**Forum mondial de l'harmonisation
des Règlements concernant les véhicules****187^e session**

Genève, 21-24 juin 2022

Accord de 1958 :**Examen de projets d'amendements à des Règlements ONU
existants, soumis par le GRBP****Proposition de nouvelle série 03 d'amendements
au Règlement ONU n° 117 (Pneumatiques – Résistance
au roulement, émission de bruits de roulement
et adhérence sur sol mouillé)****Communication du Groupe de travail du bruit et des pneumatiques***

Exemple 1

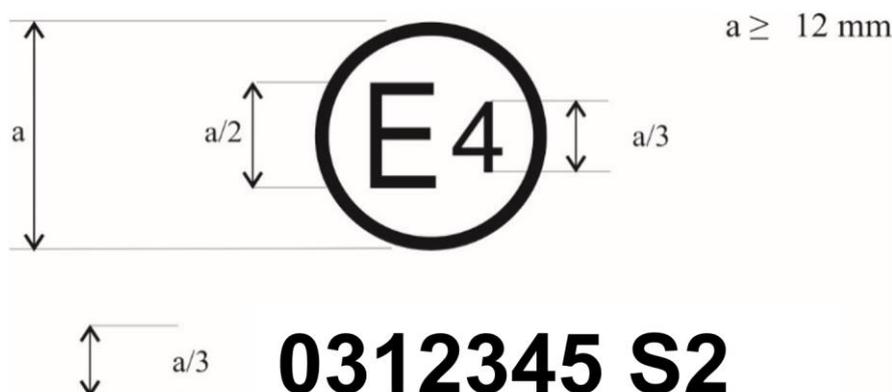
Annexe 2, appendice 1, lire :

« Annexe 2 – Appendice 1

La marque d’homologation ci-dessus, apposée sur un pneumatique, indique que le pneumatique en question a été homologué aux Pays-Bas (E4) conformément au Règlement ONU n° 117 pour les émissions de bruit de roulement au niveau 2 (suffixe S2) sous le numéro d’homologation 0312345. Les deux premiers chiffres de ce numéro (03) signifient que l’homologation a été accordée conformément à la série 03 d’amendements au Règlement.

Exemple 2

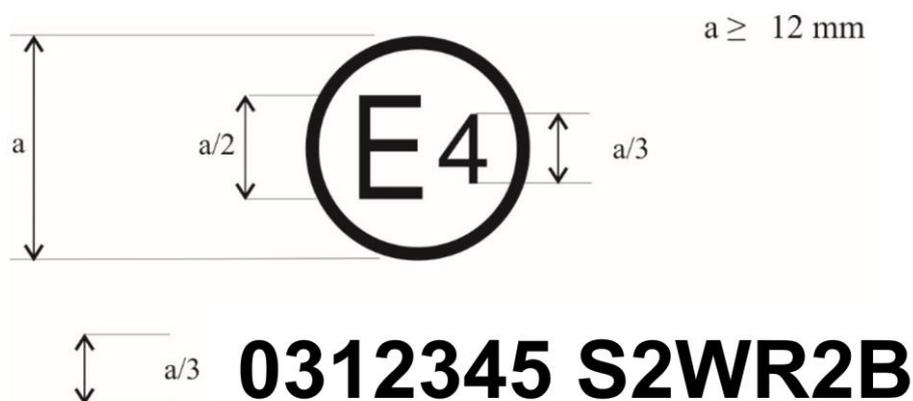
La marque d’homologation ci-dessus indique que le pneumatique en question a été homologué aux Pays-Bas (E4) conformément au Règlement ONU n° 117 pour les émissions de bruit de roulement au niveau 2 (suffixe S2), l’adhérence sur sol mouillé des pneumatiques neufs (suffixe W), la résistance au roulement au niveau 2 (suffixe R2) et l’adhérence sur sol mouillé des pneumatiques usés (suffixe B), sous le numéro d’homologation 0312345. Les deux premiers chiffres de ce numéro (03) signifient que l’homologation a été accordée conformément à la série 03 d’amendements au Règlement. ».

Exemple 1

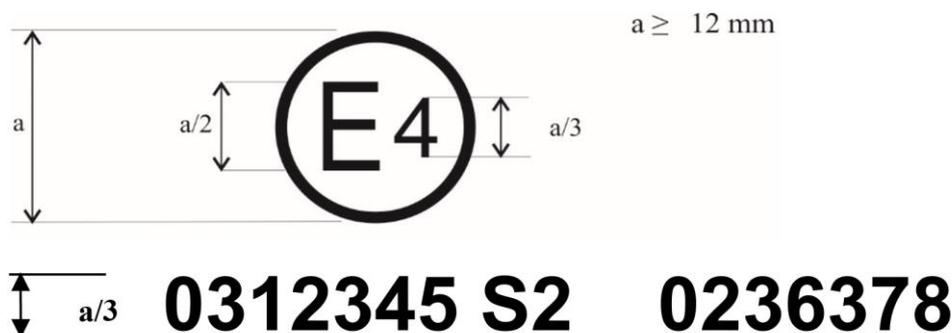
Annexe 2, appendice 2, lire :

La marque d'homologation ci-dessus indique que le pneumatique en question a été homologué aux Pays-Bas (E4) conformément au Règlement ONU n° 117 pour les émissions de bruit de roulement au niveau 2 (suffixe S2), sous le numéro d'homologation 0312345, et au Règlement ONU n° 30, sous le numéro d'homologation 0236378. Les deux premiers chiffres des numéros d'homologation ("03" et "02") signifient que, pour le Règlement ONU n° 117, l'homologation a été délivrée conformément à la série 03 d'amendements et que, pour le Règlement ONU n° 30, elle l'a été conformément à la série 02 d'amendements.

Exemple 2

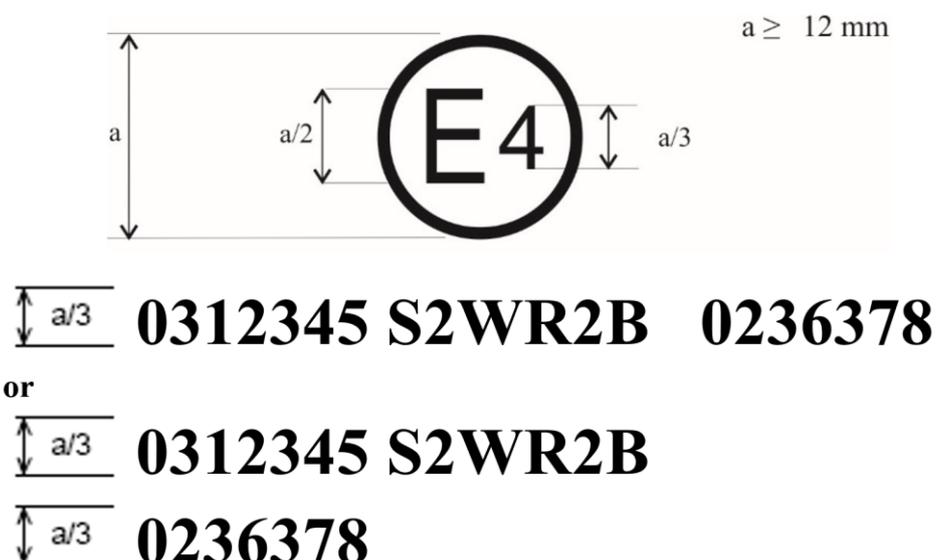
La marque d'homologation ci-dessus indique que le pneumatique en question a été homologué aux Pays-Bas (E4) conformément au Règlement ONU n° 117 pour les émissions de bruit de roulement au niveau 2, l'adhérence sur sol mouillé des pneumatiques neufs, la résistance au roulement au niveau 2 et l'adhérence sur sol mouillé des pneumatiques usés (suffixe S2WR2B), sous le numéro d'homologation 0312345, et conformément au Règlement ONU n° 30 sous le numéro d'homologation 0236378. Les deux premiers chiffres des numéros d'homologation ("03" et "02") signifient que, pour le Règlement ONU n° 117,

l'homologation a été délivrée conformément à la série 03 d'amendements et que, pour le Règlement ONU n° 30, elle l'a été conformément à la série 02 d'amendements.

Exemple 3

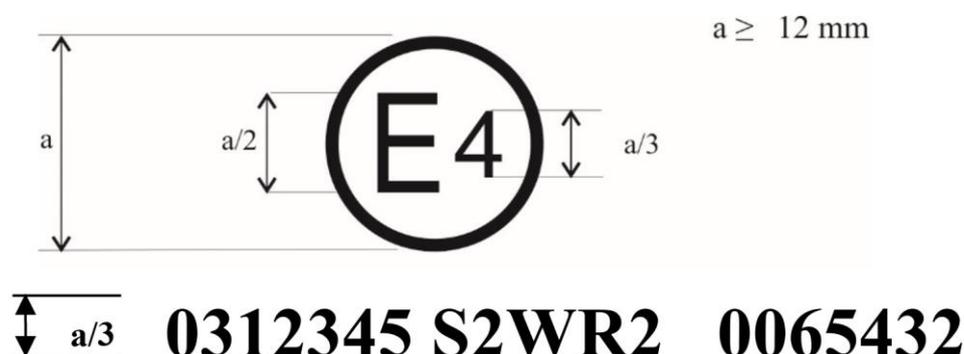
La marque d'homologation ci-dessus indique que le pneumatique en question a été homologué aux Pays-Bas (E4) conformément au Règlement ONU n° 117 pour les émissions de bruit de roulement au niveau 2, l'adhérence sur sol mouillé des pneumatiques neufs et la résistance au roulement au niveau 2 (suffixe S2WR2), sous le numéro d'homologation 0312345, et conformément au Règlement ONU n° 54 sous le numéro d'homologation 0065432. Les deux premiers chiffres des numéros d'homologation ("03" et "00") signifient que, pour le Règlement ONU n° 117, l'homologation a été délivrée conformément à la série 03 d'amendements (03) et que, pour le Règlement ONU n° 54, elle l'a été conformément à la version originale du Règlement (00). ».

Exemple 1

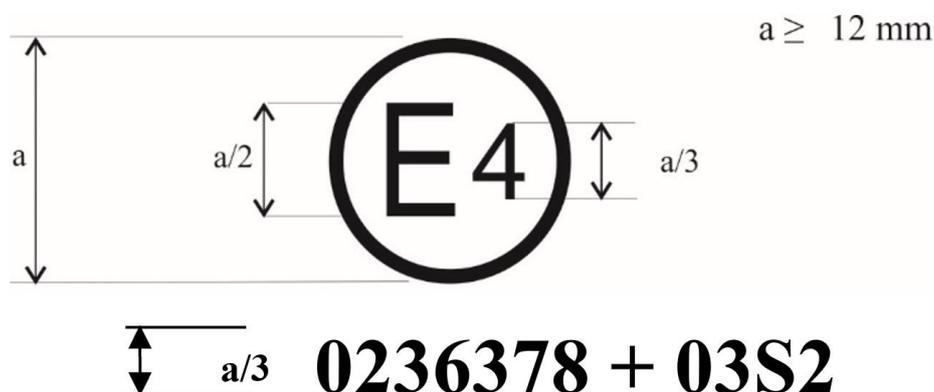
Annexe 2, appendice 3, lire :

La marque d'homologation ci-dessus indique que le pneumatique en question a été homologué aux Pays-Bas (E4) conformément au Règlement ONU n° 30 (série 02

d'amendements, comme l'indique le préfixe à deux chiffres du numéro d'homologation, "02") sous le numéro d'homologation 0236378. La mention "+ 03S2" indique en outre que le pneumatique a également été homologué conformément au Règlement ONU n° 117 (série 03 d'amendements), pour les émissions de bruit de roulement au niveau 2 (suffixe S).

Exemple 2

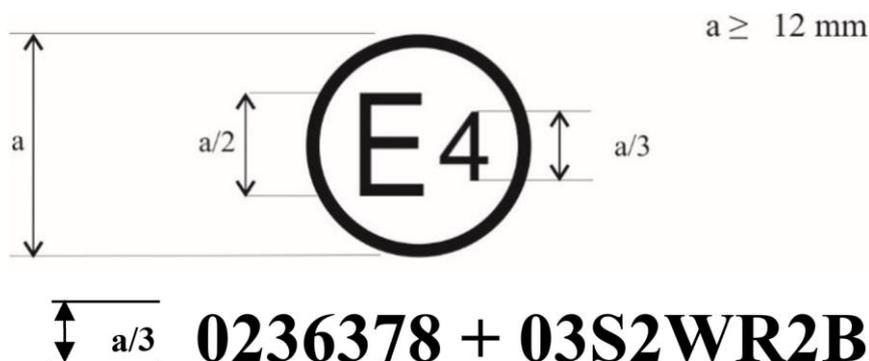
La marque d'homologation ci-dessus indique que le pneumatique en question a été homologué aux Pays-Bas (E4) conformément au Règlement ONU n° 30 (série 02 d'amendements, comme l'indique le préfixe à deux chiffres du numéro d'homologation, "02") sous le numéro d'homologation 0236378. La mention "+ 03S2WR2B" indique en outre que le pneumatique a également été homologué conformément au Règlement ONU n° 117 (série 03 d'amendements) pour les émissions de bruit de roulement au niveau 2 (suffixe S), l'adhérence sur sol mouillé des pneumatiques neufs (suffixe W), la résistance au roulement au niveau 2 (suffixe R) et l'adhérence sur sol mouillé des pneumatiques usés (suffixe B). ».

Exemple 1

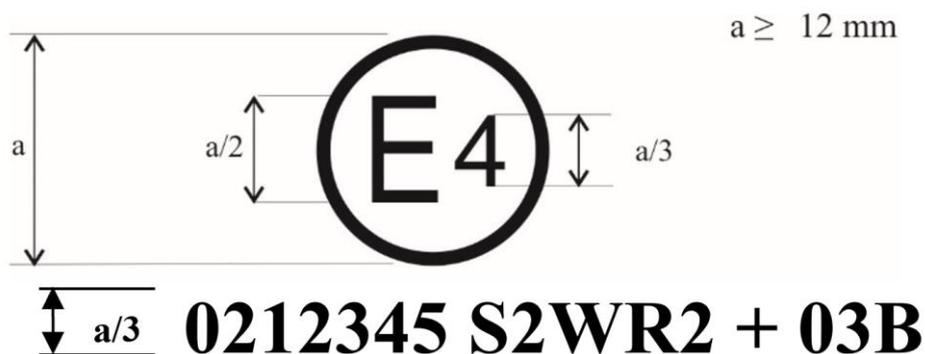
Annexe 2, appendice 4, lire :

La marque d'homologation ci-dessus indique que le pneumatique en question a été homologué à l'origine aux Pays-Bas (E4) conformément au Règlement ONU n° 117 (série 02 d'amendements) sous le numéro d'homologation 0212345. Elle est complétée par l'indication S2WR2, à savoir : émission de bruit de roulement au niveau 2 (suffixe S2), adhérence sur sol mouillé des pneumatiques neufs (suffixe W) et résistance au roulement au niveau 2 (suffixe R). La mention "+ 03B" indique qu'une extension d'homologation pour

l'adhérence sur sol mouillé des pneumatiques usés a été accordée au titre du Règlement ONU n° 117, série 03 d'amendements, sur la base d'un certificat séparé. ».
